**Mat.:** Evacúa Traslado respecto de las observaciones al Programa de Cumplimiento de fecha 30 de noviembre de 2018, informadas por Oceana Inc. en su presentación de fecha 29 de enero de 2019. 2.

**Ant.:** Res. Ex. N° 16/ROL D-002-2018, de 31 de enero de 2019, de la Superintendencia del Medio Ambiente.

**Ref.:** Expediente Sancionatorio Rol N° D-002-2018.

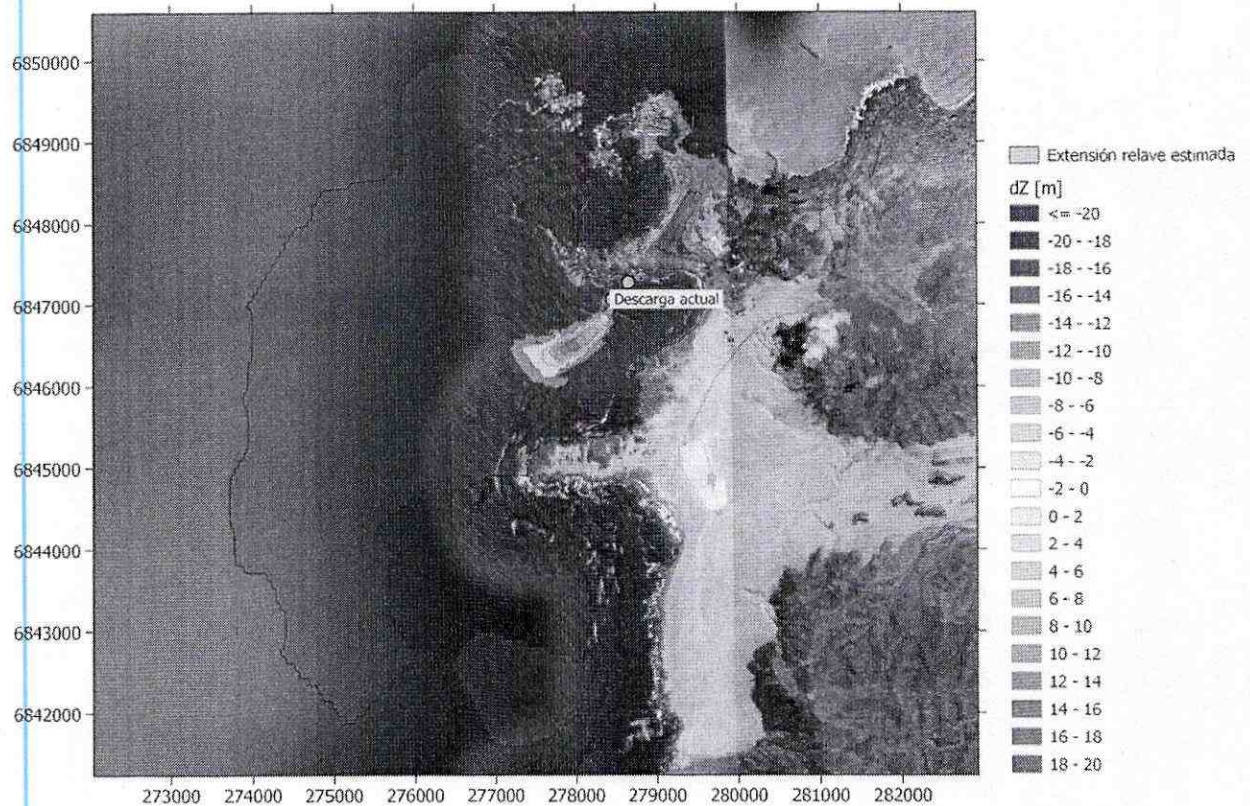
I.- Que, la interesada en el Capítulo I de su presentación de 29 de enero mayo de 2019 (p. 1) sostiene que el Informe de Efectos asociado al PdC mantendría la *“comparación únicamente con Caldera sin justificar razonablemente el motivo para descartar la localidad de Coquimbo”*.

OCEANA sostiene además que la finalidad de dicha omisión sería una supuesta intención de evasión de responsabilidad por parte de CMP. Adicionalmente, declara que CMP habría presentado *“conclusiones erradas”* respecto del análisis multivariado de la composición de Elementos Traza (ET) en las localidades de Caldera, Coquimbo y Chapaco.

2. Habiendo establecido que CMP informó cuáles ET, sobrepasan o no la normativa australiana y neozelandesa, es necesario enfatizar una vez más el objetivo del análisis de componentes principales aludido por OCEANA. Dicho análisis tiene el objetivo de agrupar unidades muestrales sobre la base de los valores de las variables que contribuyen a distintos componentes de la varianza total, registrada para un conjunto de múltiples variables (en este caso, concentraciones de un set de 32 ET para diferentes localidades geográficas). El único motivo por el cual se excluye Coquimbo es por la obvia razón de que la inclusión de variables bajo el límite de detección es un absurdo estadístico. Esto no desconoce en modo alguno el hecho de que la concentración de la mayoría de los 32 ET en Coquimbo se encontraba bajo los límites de detección<sup>3</sup>. Finalmente, es necesario precisar que el análisis de componentes principales, complementado con el análisis de similitud multivariado (ANOSIM) permitieron concluir que no hay diferencias en la composición de ET registrada entre Chapaco y Caldera. Dicha conclusión no tiene relación alguna con la pregunta acerca de si y cuál(es) ET sobrepasan o no la concentración máxima establecida por alguna norma de referencia.

Por estos motivos, la conclusión de que la composición de ET registrada en Chapaco es similar a la registrada en Caldera, es analíticamente correcta y no omite en modo alguno las excedencias reportadas.

Figura 3-10: estimación de zona de depósito y zona con espesor mayor a 5 cm. Estimación realizada con datos hasta mediados del año 2018.

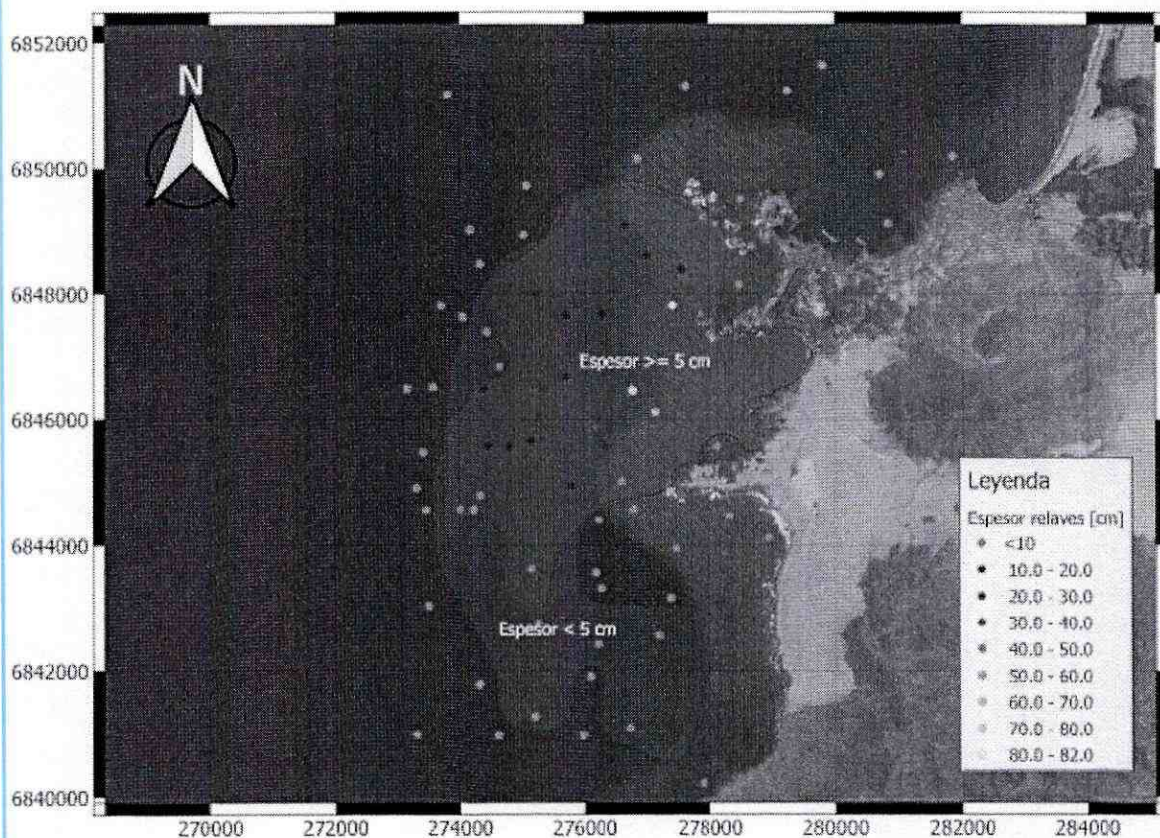
II.- En segundo lugar, sostiene OCEANA (p. 3) que *“otras localidades de referencia cercanas se encuentran bajo la influencia del relave.”*

En efecto, la observación postula, sobre la base de dos figuras que mostrarían la extensión del relave, que las localidades de Cabo Norte, Huasco, Playa Brava y Punta Lachos estarían sometidas actualmente a los efectos de la depositación de relaves provenientes de la descarga submarina de la Planta de Pellets de CMP. Para ello, OCEANA cita la figura ubicada en la página 119 del Informe de Efectos, pero sólo muestra las citadas figuras 2-1 y 3-9 del Anexo 6. OCEANA interpreta dichas figuras en conjunto con las excedencias de algunos ET como un argumento en contra de la huella ecológica establecida para el proyecto. Esta interpretación es **errónea** pues la figura 2-1 en efecto establece que desde el año 1993 no se ha detectado relaves en las localidades aludidas. La otra figura mostrada en el documento de observaciones de OCEANA muestra la extensión del footprint y estimación de zonas de depósito con datos obtenidos hasta mediados del 2018. La figura que OCEANA cita, pero no incluye en su documento es la siguiente<sup>4</sup>:

El informe en donde se incluye dicha figura establece que “...En la siguiente figura se ve el principal resultado del referido estudio donde, en rojo se representa el footprint (1978-2018) y en tonos de amarillo se representa lo que sería ocupado por relave en los próximos 5 años...”.

En esa misma línea de argumentos, el Anexo 6 del Informe de Efectos: “Informe actualizado sobre la geomorfología del fondo marino, E. Chapaco 2018”, muestra la extensión del área de presencia de relaves de espesor superior a 5 cm, que es el criterio de definición para el área de influencia de la descarga submarina actual:

En consecuencia, el área de influencia del relave no sólo está definida, sino que existe un modelo que predice que la misma se mantendrá confinada en la misma área al menos durante los próximos 4,5 años. Adicionalmente, CMP demostró que el actual régimen de depositación a 35 m (desde 2002) es tal que "...los efectos del oleaje, la circulación de corrientes y el transporte por suspensión son imperceptibles...".<sup>5</sup> Por estos motivos la relación causal entre la presencia de la descarga submarina y las excedencias de algunos ET en estas localidades aledañas no está sustentada de acuerdo con la huella de sedimentación, el efecto de las corrientes, el transporte por suspensión, ni por los modelos predictivos de depositación para los próximos años.

Figura 5-67. Variación temporal de la cobertura promedio de *Enteromorpha* spp. en dos sitios dentro del área de influencia (Ensenada Chapaco a 150 m ex relaveducto y Ensenada Chapaco frente ex relaveducto) y dos localidades de referencia (Cabo Norte y Punta Lachos).

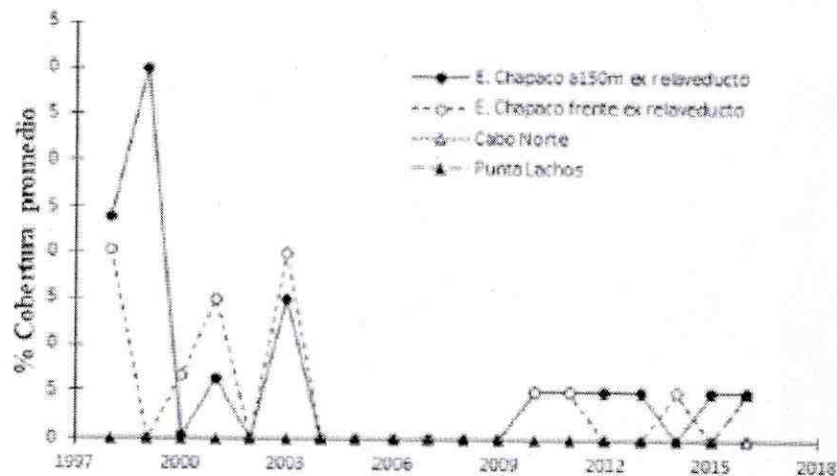
OCEANA, en el Capítulo C de su presentación (p. 13-14), sostiene que no queda del todo claro la información que permite afirmar que en Chapaco se observa una disminución de la cobertura del alga *Enteromorpha spp* con respecto a las localidades de referencia.

En relación con este punto, es necesario aclarar que, como puede observarse en la Figura 5-67 del Informe de Efectos, lo que ocurre es que la cobertura del alga *Enteromorpha* disminuye a cero a partir del año 2004 al interior de la Ensenada Chapaco (esto es, dos años después de la profundización de la descarga a 35 metros). Desde el año 2009 vuelve a observarse registros del alga, pero su

cobertura no excede el 5% en Chapaco. En consecuencia, la interpretación de dicha información (que dada su redacción puede haber inducido a confusiones) es que el valor de cobertura de *Enteromorpha* disminuye en Chapaco respecto de los valores que se registraban antes de la profundización de la descarga.
